**SAK/TEMA:****Endring av detaljregulering 430 Krokenveien 23 og 40A****STED: Skype-møte****TID: torsdag 5. november kl. 13:30****Møtedeltakere:**Forslagsstiller: Witor Entreprenør as ved Tor Øyvind Skaug (eier utbyggingsrettighetene)Fagkyndig plankonsulent: COWI AS ved Trond Henriksen KrågsrudPuls Arkitekter ved: Berit Ribsskog og Tim Resen

**Figur:** Endres fra illustrasjonen til venstre til illustrasjonen til høyre.

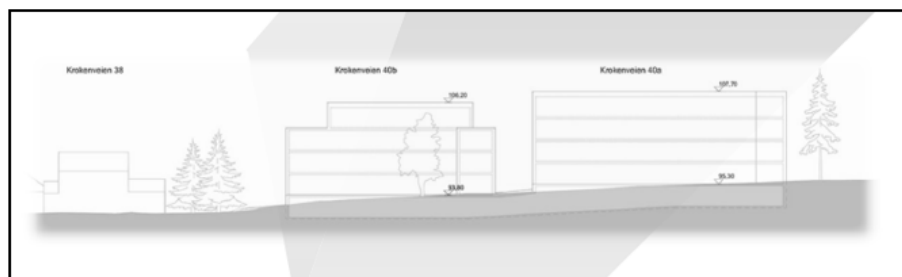
Endringen vil hovedsakelig omfatte at uteareal og lekeplass felt f\_BLK flyttes litt internt, og at Krokenveien 40B (eiendommen 87/486) endres fra felt for konsentrert småhusbebyggelse til felt for blokkbebyggelse (BBB3). Eneboligen på Krokenveien 40B erstattes med blokkbebyggelse.

Puls Arkitekter har som intensjon at prosjektet skal gi gode bokvaliteter ute og inne og en bedre tilpasning til nabolaget og for naboene.

<p>Bygningsvolumet deles i to og grøntarealer trekkes inn i og gjennom bebyggelsen, hvilket gir bedre lysforhold inne og ute og mer kvalitet på utearealene. I tillegg får det proporsjoner som passer bedre inn ved siden av eksisterende småhusbebyggelse – ikke en stor kloss som var illustrert ved regulering av plan 430.</p> <p>Bygningskroppen er optimalisert og tilpasser seg best mulig til en relativt uortodoks planavgrensning/ byggegrense. Gjennomlys er et viktig grep, der det ikke er mulig: gode fasader som «åpner» opp for mye lysinnslipp. Nordre bygg har per nå to heiser og en kort svalgang mot Krokenveien, søndre bygg har én heis.</p> <p>Pågår prosjektering for å optimalisere løsningene. Pr. dags dato er det prosjertert ca. 46 leiligheter (i størrelsesorden 60 m<sup>2</sup> og oppover) og 46 parkeringsplasser.</p> <p>Det er illustrert private uteoppholdsareal på inntrukne balkonger, også i første etasje. Utenfor balkongene blir det felles uteoppholdsarealer.</p>
